Demande d'autorisation pour le projet solaire de Saint-Nazaire (30)

Mémoire-réponse aux observations des services consultés à l'attention du Commissaire-enquêteur

07 avril 2023

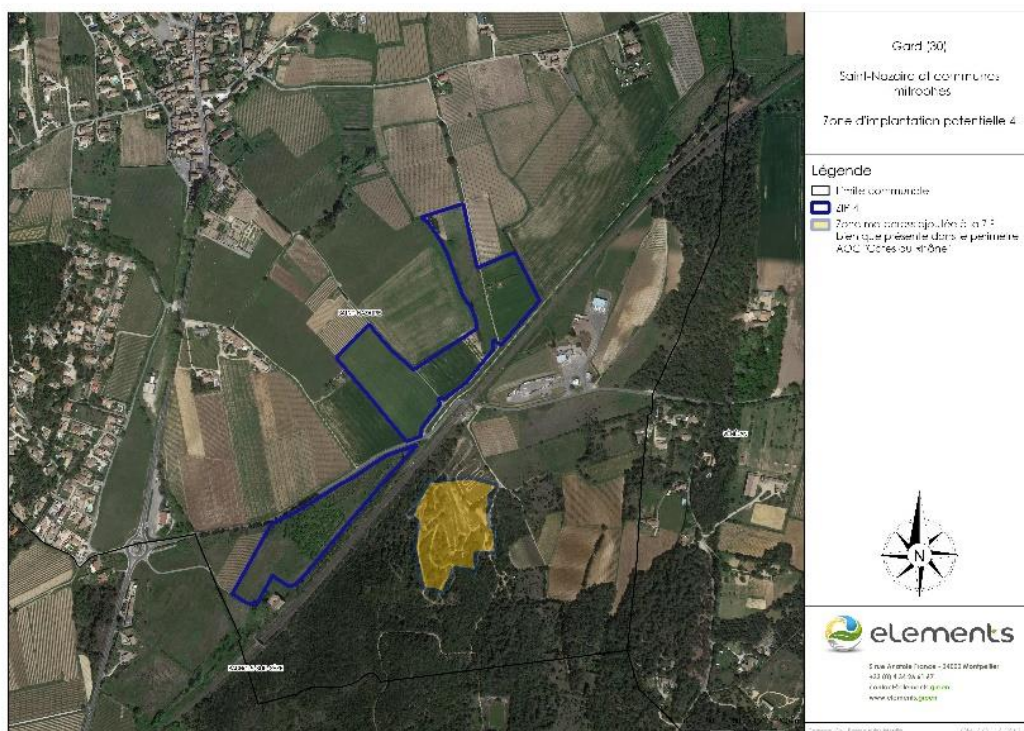
MRAe : « En application de la démarche « Éviter, puis Réduire, voire Compenser », la MRAe recommande au porteur de projet de justifier qu'aucun site dégradé ou anthropisé n'est disponible pour conduire un projet de même nature ou à défaut de démontrer que les sites retenus comportent une très faible valeur agronomique et écologique. »

Au final, 4 sites ont émergé de ce processus de sélection. Ils sont rappelés par la carte suivante :

Seul le site 4 a fait l'objet d'une étude de faisabilité plus approfondie et l'analyse locale a permis d'y adjoindre l'ancien site de moto-cross car présentant un caractère dégradé et donc potentiellement favorable au projet.

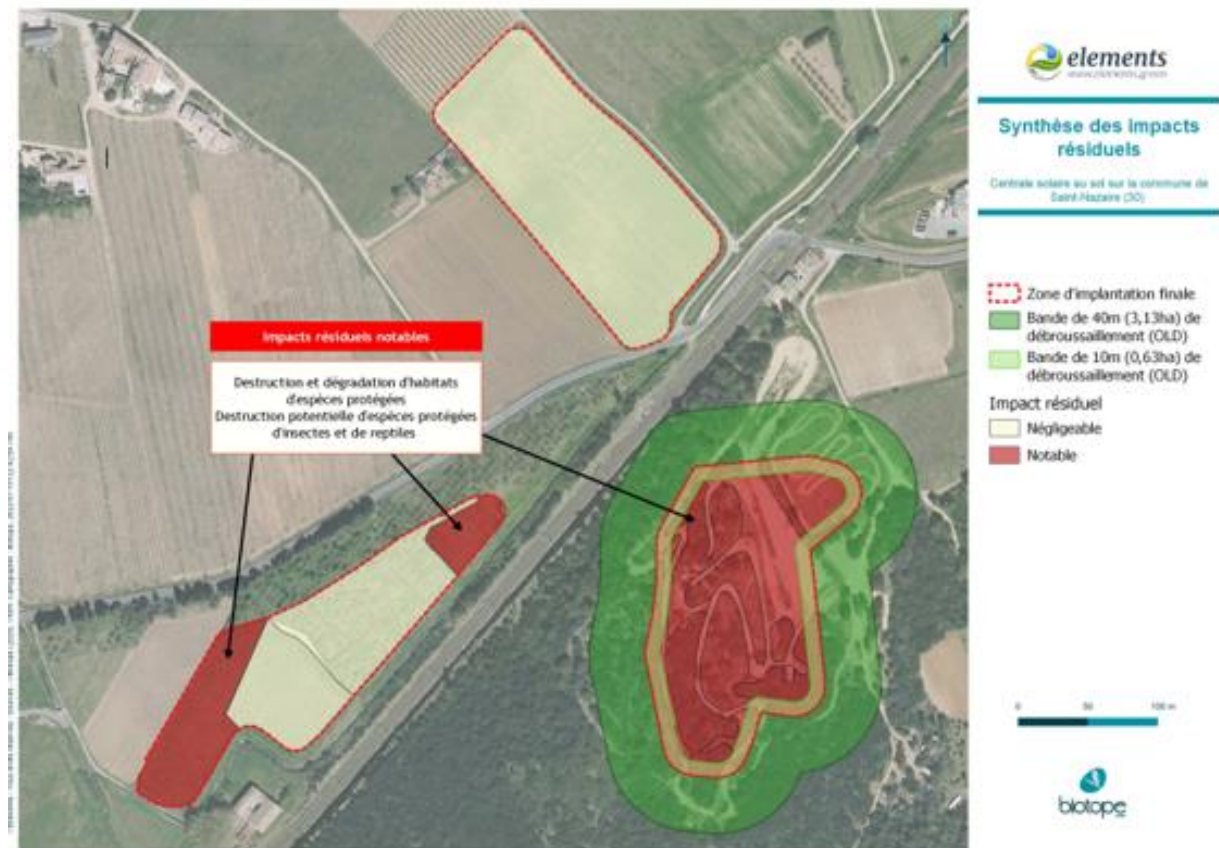
MRAe : « La MRAe de compléter l'étude des incidences sur les habitats naturels par une démonstration plus étayée justifiant que les conditions thermiques et hygrométriques permettent la régénération des habitats dégradés en phase travaux. En cas d'impact résiduel significatif, des mesures complémentaires d'évitement, de réduction ou de compensation sont à proposer. »

Ci-dessous est présenté, dans un premier temps, un tableau détaillant les impacts surfaciques sur la zone d'implantation finale (cf. tableau 22 du dossier de dérogation CNPN de septembre 2022) de même qu'une carte de synthèse des impacts résiduels.

Le besoin compensatoire est évalué en fonction de la surface touchée et de l'enjeu de l'espèce concernée. Le tableau qui suit est une synthèse du calcul du besoin compensatoire définitif. Une première évaluation, sans la prise en compte de l'impact positif engendré par la création de milieux ouverts et semi-ouverts de qualité par la mise en œuvre des OLD, est estimée à 10,23 ha de milieux à compenser, dont plus de 6 ha en milieux ouverts et semi-ouverts en mélange.
